CEI
IEC
1058-1

AMENDEMENT 2
AMENDMENT 2

Switches for appliances

Part 1:
General requirements

Replace annex J by the following:

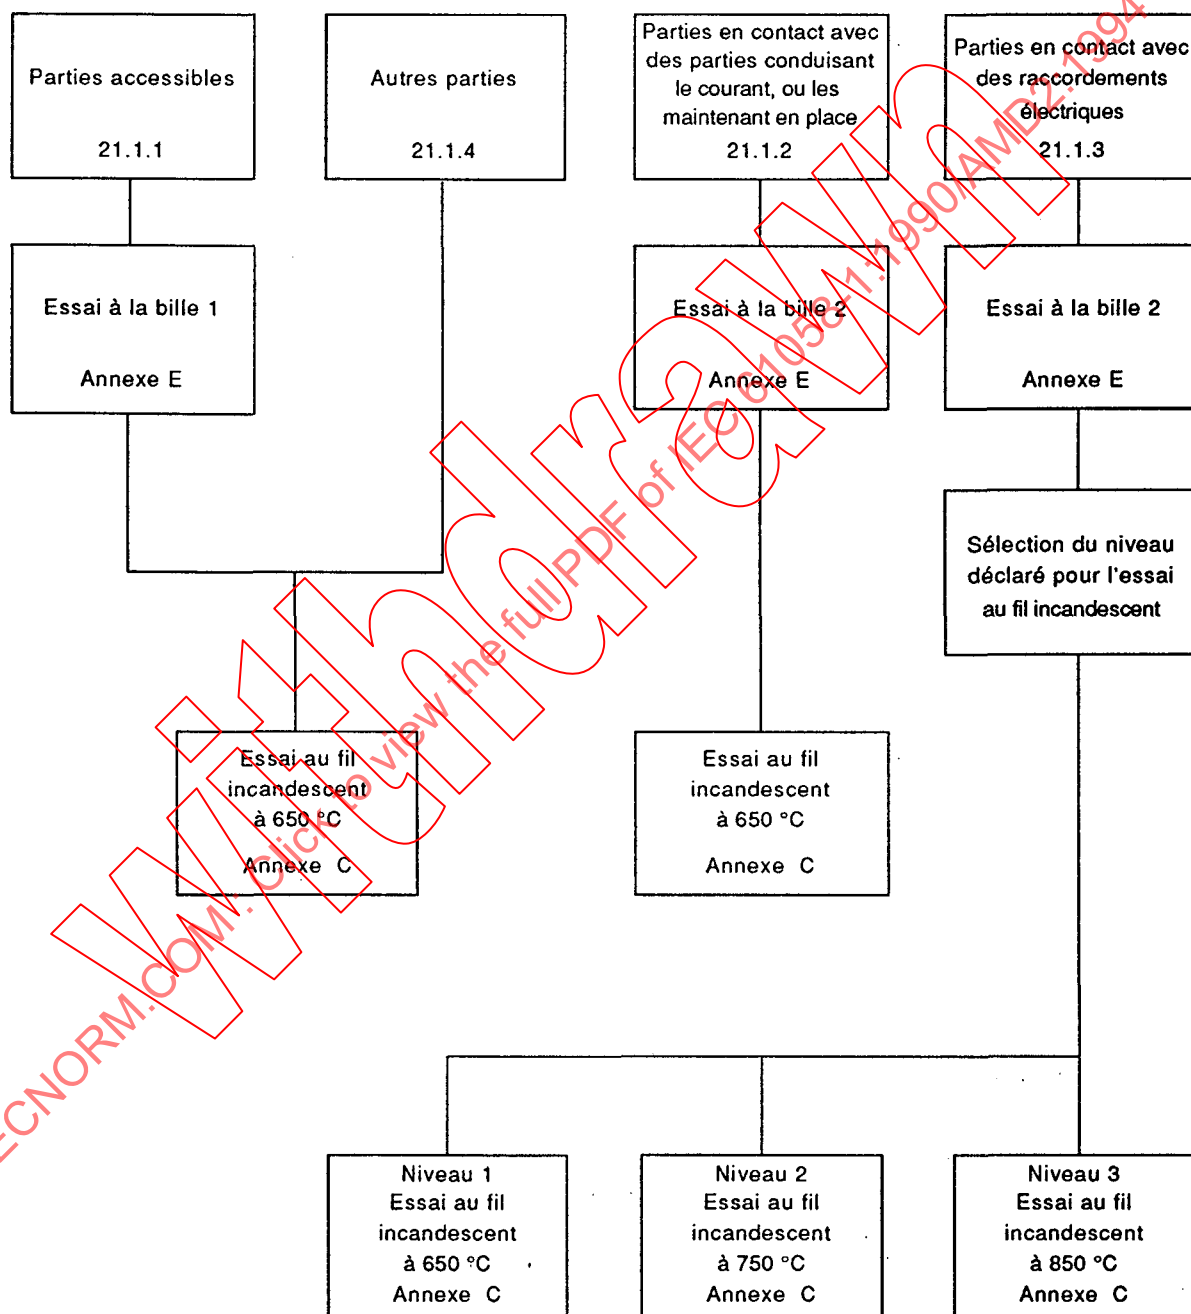
Annex J (informative)

Selection and sequence of tests of clause 21
